Schaltplan für den Wassermelder-Bausatz

Re-Design by EdtheRock

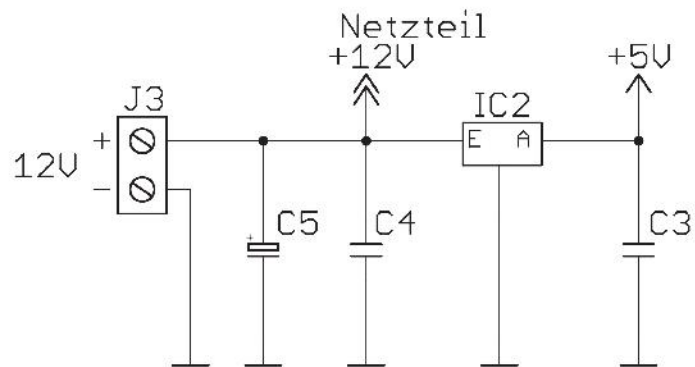
R7 wird ersetzt durch 590 Ohm Widerstand
